可動式止水壁について

令和元年11月15日

近畿地方整備局 淀川河川事務所

第8回検討委員会(H30.12.10) 以降の検討経緯

可動式止水壁(ラック式)の操作性の検証(H31.4)

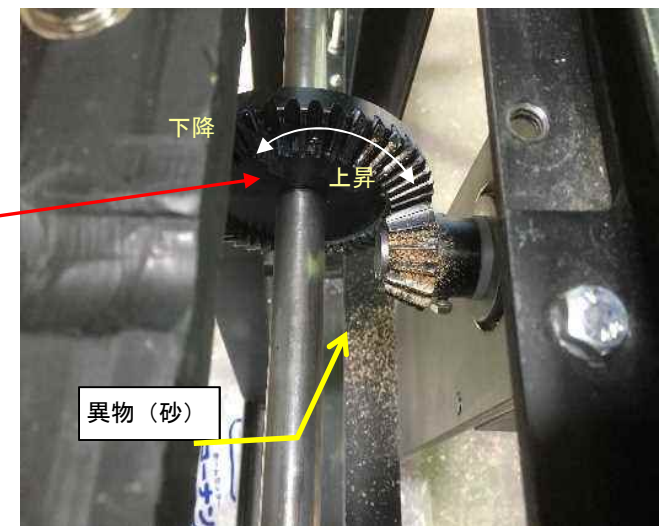
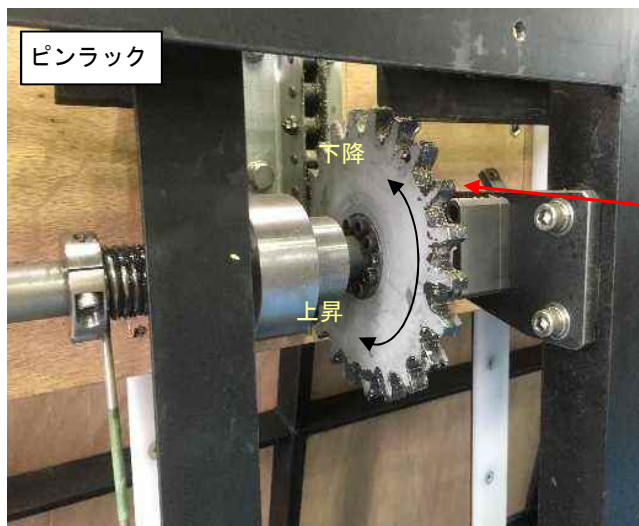
- ピンラックやギアに異物が挟まった状態や扉体が傾いた状態における操作性の変化を検証。
- 検証の結果、構造体にギア等の機械施設があることで、砂の付着や経年的な部材の劣化等による操作性の低下、ならびに操作困難となる事象の発生を把握。

構造見直しの概要

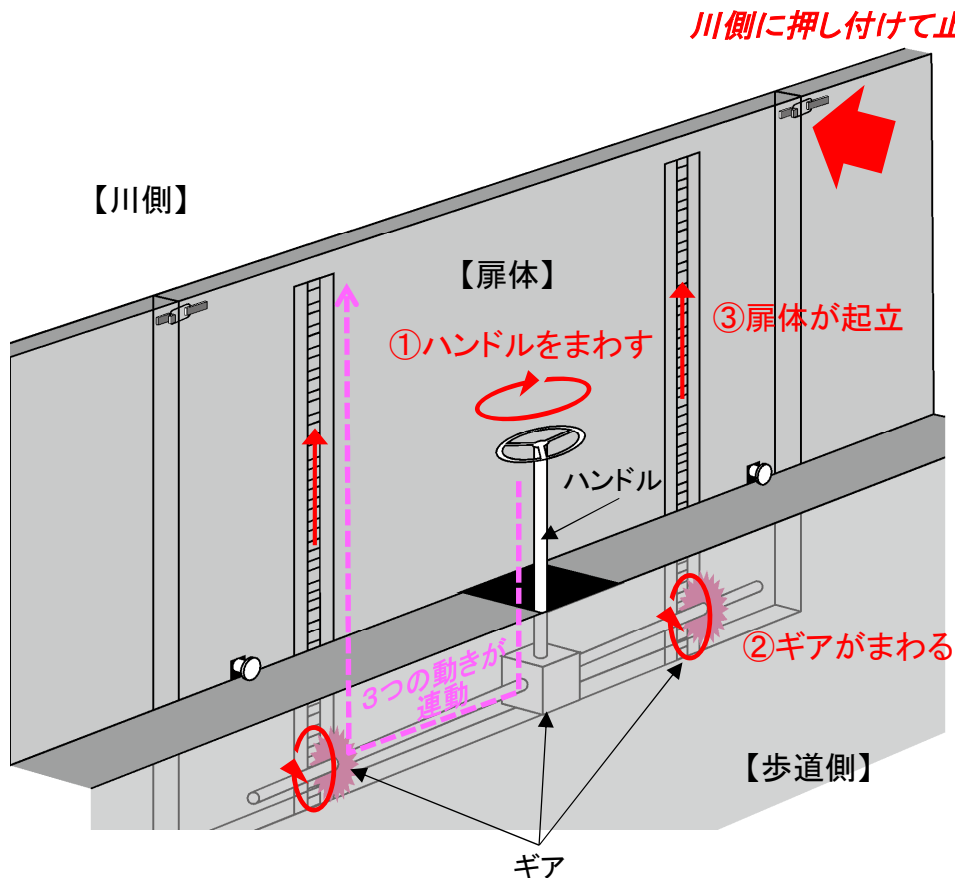
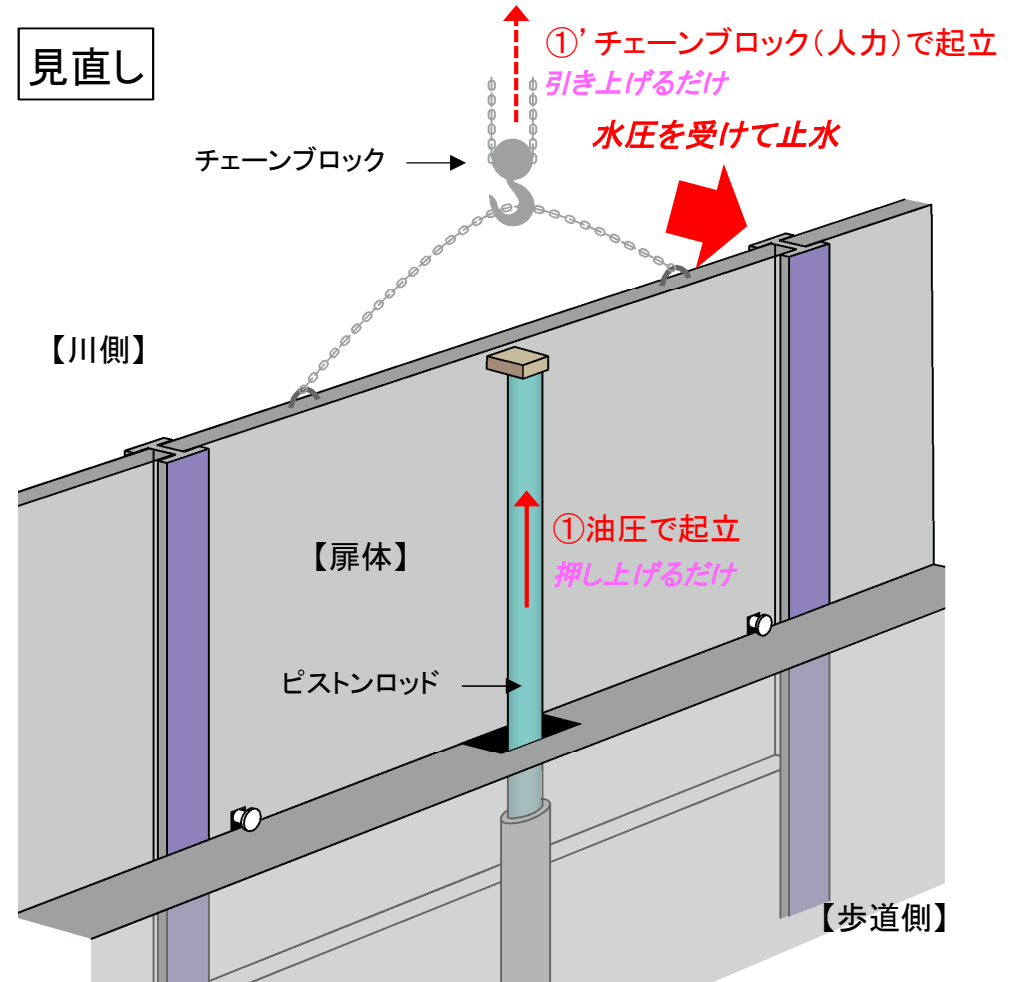
※異物混入や扉体の変位により、操作荷重が大きくなることを確認。

- 可動部分の構造をより簡略化し、可動機構の不具合リスクを大幅に軽減。
- 操作を確実にを行うため、操作方法を油圧と人力（チェンブロック）の二重化。

①ハンドルをまわして、②ギアがまわり、③扉体が起立するという3つの動きを連動させるための機械施設が構造体が必要

①油圧で押し上げる、①'チェンブロックで引き上げるという1つの動きであるため、簡略な構造で不具合リスクが大幅に軽減

天端の試験施工で使用した2種の石材

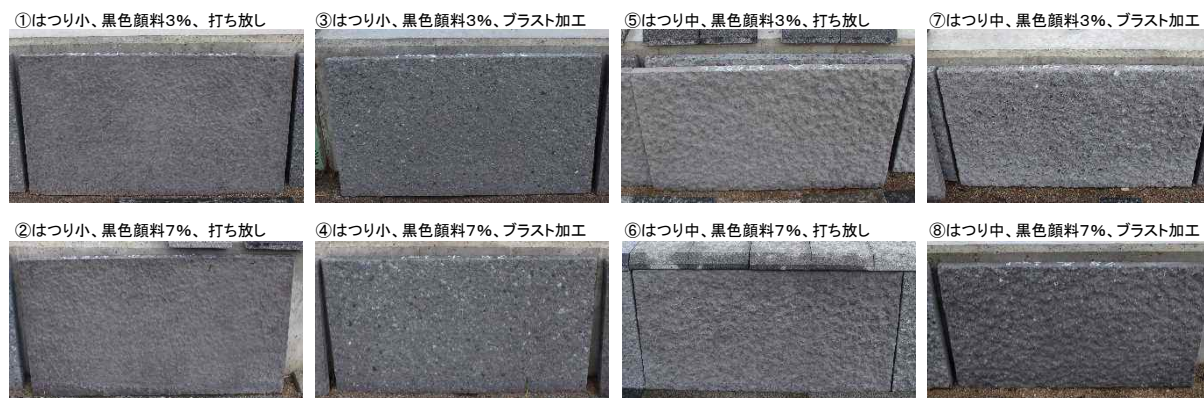
- ・立面は**凹凸が大きな化粧型枠**を使用した**暗い色**のコンクリートの方が、**経年変化も抑えられて良い**。
- ・立面の**凹凸の大きさやランダム感**を出す方法について、引き続き検討してほしい。
- ・天端は**暗い色で、均一な色合いより、ムラがあった方が良い**。

- 景観に配慮して整備されたパラペットのデザイン事例を参考に意匠案を検討。
- 色合いや凹凸感が微妙に異なる意匠案のサンプルを現地に配置して、第13回地元連絡・検討会で確認。
- 地元や学識者からの意見を踏まえて、**天端は明度の低く舗装や立面と一体感が感じられる2種の石材、立面は表面の凹凸と明度が異なる8パターンのコンクリート板**で試験施工を実施。

歩道舗装の意匠案の選定

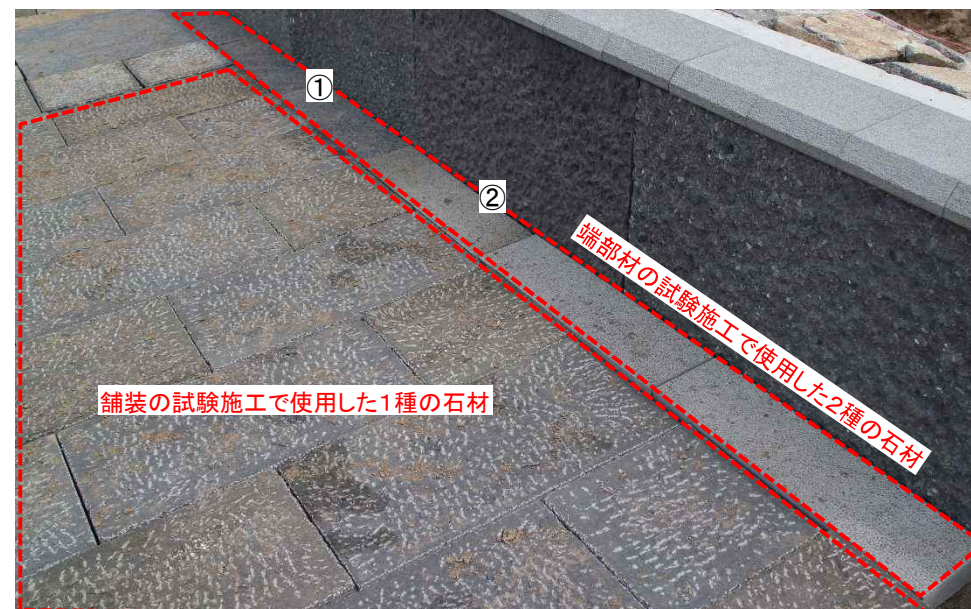
- ・**最も濃い灰色のものがひなびた感じがして嵐山に合う**と思う。
- ・**暗い色で自然な色のバラつきがあった方が経年変化を抑えられる**と思う。
- ・薄い灰色の舗装は青っぽくてオシャレ感が強いので嵐山には馴染まない。

- 歩道と連続した可動式止水壁とするため、歩道部の意匠案を検討。
- 「京(みやこ)のみちデザインマニュアル(京都市)」に記載された留意事項を基に意匠案を立案。
- 意匠案に合致する石材は複数あるため、第13回地元連絡・検討会で現地にサンプルを配置して確認。
- 地元や学識者からの意見を踏まえて、**自然な色ムラのある濃い灰色の石材**(下の赤字、赤枠)を選定。

石積みA

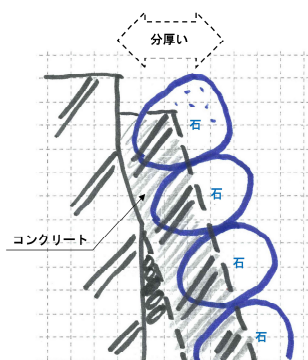
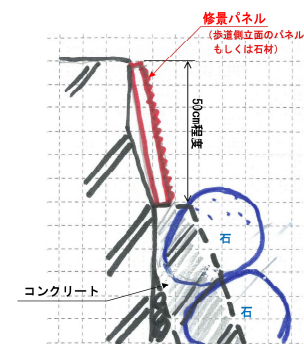
- ・石の角は丸みがあった方が良く、現在の石積みとの連続性を考えると、石積みの姿としては「石積みA」が良い。（委員）
- ・天端の石は小さくせずにφ300程度あった方がバランスが良い。（委員）

- ・生野丹波石は暖色系、耳納石は寒色系という印象。中ノ島の護岸は暖色系と思うため、生野丹波石の方が嵐山に合うのでは。（委員、地元）
- ・現地の石積みとの連続性や特殊堤を含む歩道との一体感をイメージすると、明度の低い耳納石の方が良い。（委員）
- ・石積みに使用する石材は、“産地の近さ”と“石の見た目（成分）”という2軸で評価する必要がある。（委員）

「石積みA」：天端まで同一勾配で積み上げ、天端付近の厚さが薄くなる工法が最も良いと思われる。（委員）

同一勾配で天端まで石を積み上げた方が良い。天端の厚さはピンクの紐（右下写真）のところで収まるのであれば問題ない。（委員、地元）
メンテナンスが容易。（委員）

「石積みB」：天端が柔らかい表情になって良い。（委員、地元）

左岸溢水対策区間だけ天端を丸めると、嵐山の中での連続性がなくなる。（委員）

天端の丸みは、歩道から見ると「石積みA」よりもボリュームがあるように見える。（委員）

「石積みC」：現在の風景にないもので、川表から見るとあまり良くないのでは。不自然に見える。（委員）

歩道から水面がスッキリ見えて良いが、天端に腰掛けた時に転落したり、ものを落としたりする可能性がある。（委員）

種別	細別	事務局案	選定理由
川側	石の大きさ・形状・積み方	石積みA (φ300mm内外／野面石／乱積み／深目地施工)	・φ300mm内外で角の丸い野面石を乱積みで天端まで積んだ「石積みA」が、現在の石積みにも最も馴染みやすいため（委員・地元も同意見）
	石種	明度が低く角が丸い石 ※施工量を確保可能な京都府近隣の採れる石を選定	・明度が低い石の方が、現在の景観からの改変を抑えられ、現在の石積みとの連続性を確保しやすいため（次ページ参照）
	天端付近の積み方	石積みA+B (天端まで石を積む／石積みの厚さを極力抑える)	・石積みの厚さを抑えて天端まで同一勾配で積み上げると、渡月橋や対岸から見た時の違和感が抑えられ、歩道から水面への眺望も確保可能であるため（委員・地元も同意見）

試験施工の結果【歩道側】

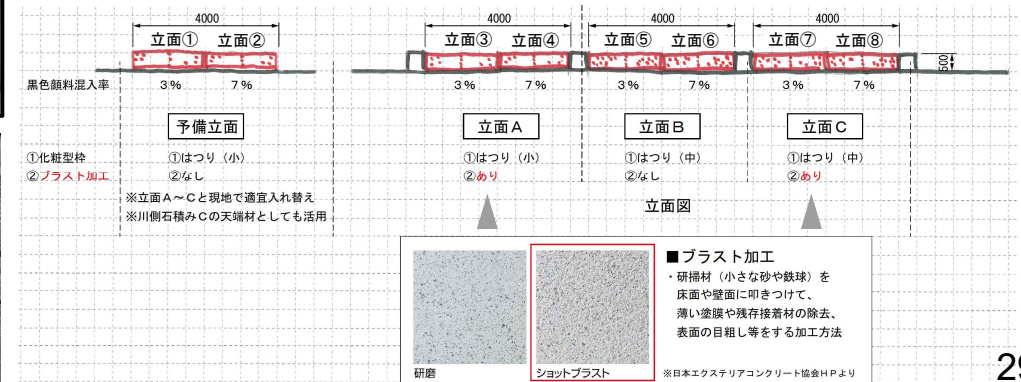
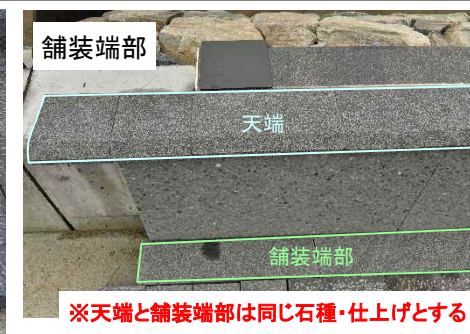
- ・止水壁の天端カバーの色や表面処理は、天端石に合わせた方がよい。（委員）

- ・「立面A」は、骨材が露出することで迷彩効果が得られるため、
“ぬめっと感”が軽減され、自然景観に馴染みやすいと思われる。（委員）
- ・「立面A」は、劣化したコンクリートのような主張しない感じでよい。（地元）
- ・「立面B」は、凹凸が粗すぎる。（委員）

- ・試験施工の舗装案は、凹凸が大きく、つまづきが懸念。もう少し細かく叩いて仕上げたものの方がよい。（委員、地元）
- ・舗装を舗装端部もしくは立面の凹凸感に合わせると統一感が出てくると思われる。（委員）
- ・アスファルトの車道舗装から歩道舗装までを一体として暗い色調にするとよい。（委員）

- ・舗装の端部材を設置した方が施工しやすく、納まりも良くなる。（委員）
- ・端部材は、天端石と同じ石種・仕上げにすることで歩道空間として一体感が得られやすくなる。（委員、地元）
- ・天端と舗装端部は、明度の低い石材の方が「立面A」の色調に合うと思われる。（委員）

種別	細別	事務局案	選定理由
歩道側	天端	控えめなビシャンで仕上げた 明度の低い石材 （舗装端部と同じ仕様） ※止水壁の天端カバーの色・仕上げは上記に合わせる	・明度の低い石材の方が「立面A」の色調に近く、歩道空間としての一体感が得られるため（委員・地元も同意見）
	立面	立面A③ （はつり小／黒色顔料3%混入／ブラスト加工）	・控えめな凹凸の中に骨材がランダムに露出することで、人工的な印象が軽減され、自然景観に最も馴染みやすいため（委員・地元も同意見） ・多様な骨材の色が見え、ランダム感を創出しやすい黒色顔料3%を採用
	舗装	ビシャン で仕上げた ダークグレー系 で 自然な色むら のある石材 （300mm×600mm／現況と同様のシンプルな配置）	・石の表面を細かく叩いて凹凸感を軽減させることで、歩行性が良くなり、天端・立面との一体感も得られるため（委員・地元も同意見）
	舗装端部	控えめなビシャンで仕上げた 明度の低い石材 （天端と同じ仕様）	・（天端と同様）
